Mission régionale d'autorité environnementale

Île-de-France

Avis en date du 22 janvier 2021 de la Mission régionale d'autorité environnementale d'Île-de-France sur le projet de centrale photovoltaïque situé à Courtry (Seine-et-Marne)

Figure 7 : Plan d'implantation de la centrale (source : étude d'impact)

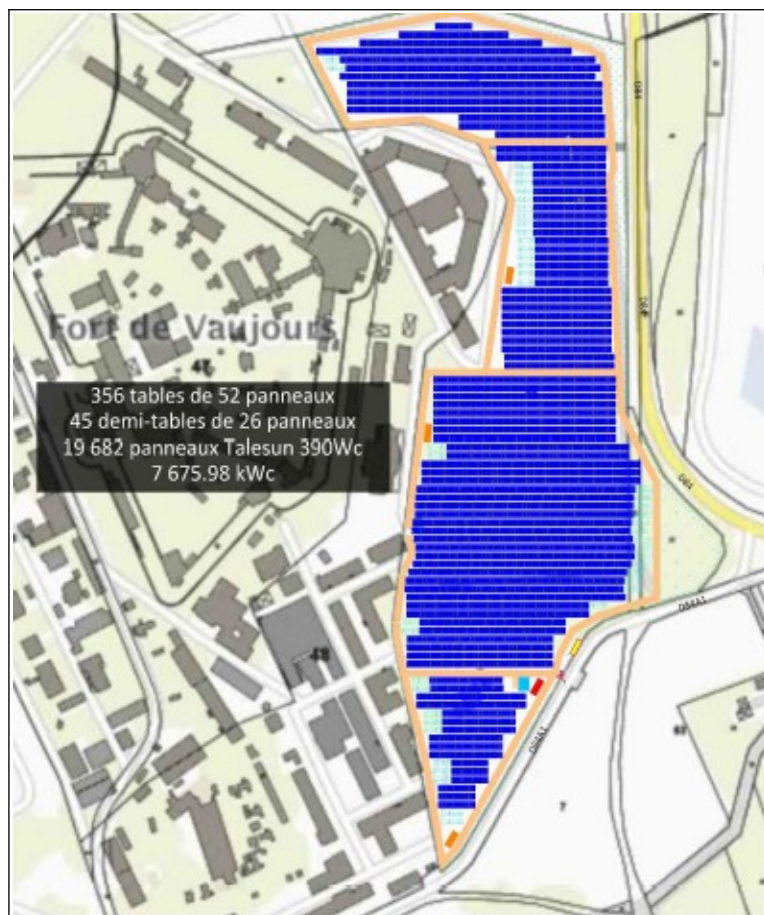
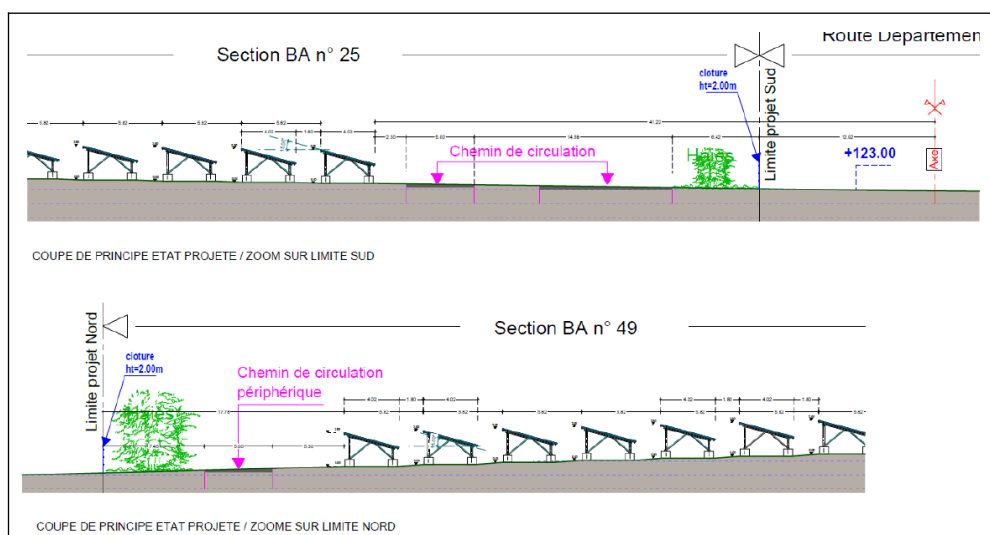
En matière de sécurité et de surveillance, il est prévu de mettre en place une clôture grillagée, d'une hauteur d'environ 2 m, en périphérie de la centrale solaire : clôture qui sera complétée d'un aménagement paysager (de type haie végétale) en bordure des routes départementales RD 84 et RD 84A1 qui longent le site. Des mâts de vidéo-surveillance (d'une hauteur de 4 m) seront également installés sur le site. La MRAe observe que les modalités d'ancrage de ces mâts ne sont pas précisées.

Le projet comportera une piste périphérique et des pistes pénétrantes. Ces voies, qui représentent au total 10 000 m² d'emprise (cf. pièces n°3 du permis de construire), seront composées de granulats compactés sur un géotextile déployé sur le terrain naturel. Selon le dossier complété, aucun terrassement ou décaissement du sol ne sera effectué pour la mise en place des voies à créer

Concernant la sécurité incendie, une citerne incendie de 120 m³ sera positionnée à l'entrée principale du parc, sous la forme d'une réserve gonflable posée sur le sol.

Figure 10 : Repérage cartographique des pollutions identifiées (source : annexe 2 de l'étude d'impact)

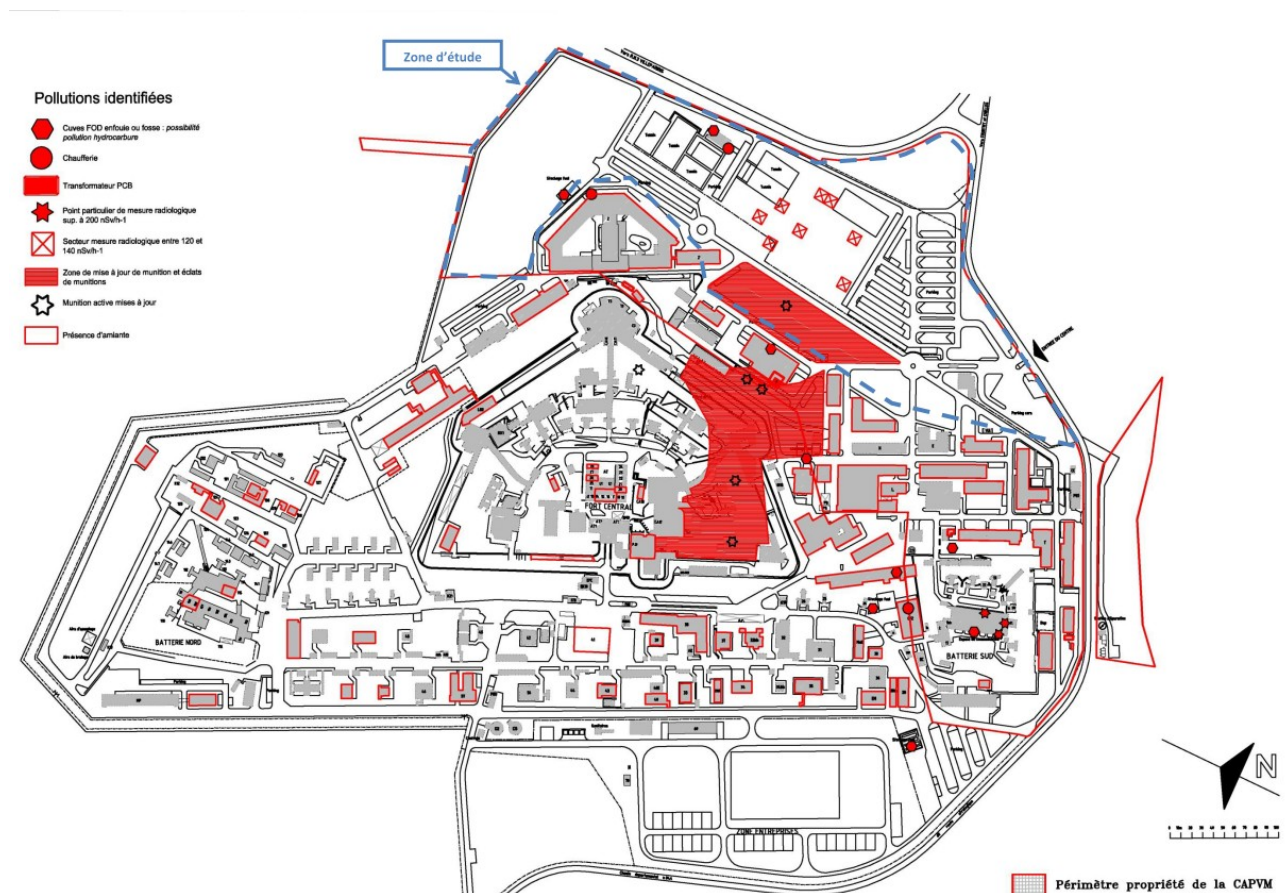
La présence de munitions a été avérée sur un secteur inclus dans le site d'étude (cf. le repérage cartographique des pollutions identifiées en annexe 2 de l'étude d'impact, reproduit en figure 10).

L'étude d'impact conclut que le risque de pollution pyrotechnique étant fortement probable, les précautions de chantier pyrotechniques devront être prises en cas de travaux de terrassements profonds ou d'enlèvements de canalisations.

La MRAe rappelle que l'arrêté du 22 septembre 2005 prescrit que tous les travaux de terrassement, excavation ou intervention sous la surface du sol doivent être effectués selon les règles applicables à la dépollution des chantiers pyrotechniques (article 2.2 de l'arrêté). Elle note que les « *les précautions de chantier pyrotechniques qui devront être prises* » ne sont pas présentées dans l'étude d'impact.

Figure 11 Impacts et mesures sur les haies : en pointillé : haies détruites

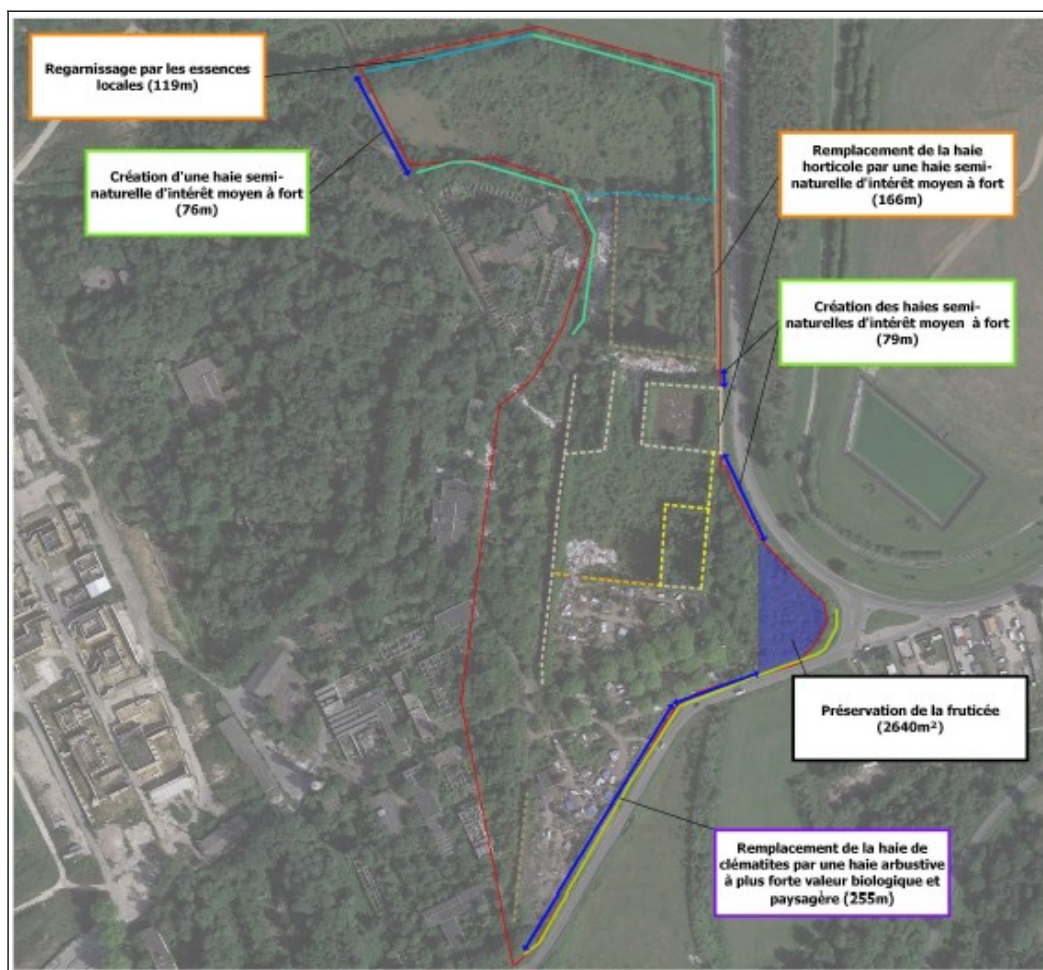
Une partie de la fruticée située à l'est du site (2 640 m² conservés sur 3 718 m²) a été exclue du périmètre des aménagements, car elle constitue un habitat pour plusieurs espèces d'oiseaux. En outre, les haies existantes seront en partie conservées et restaurées et des haies supplémentaires seront plantées, en particulier le long de la RD 84A1 au sud du site.
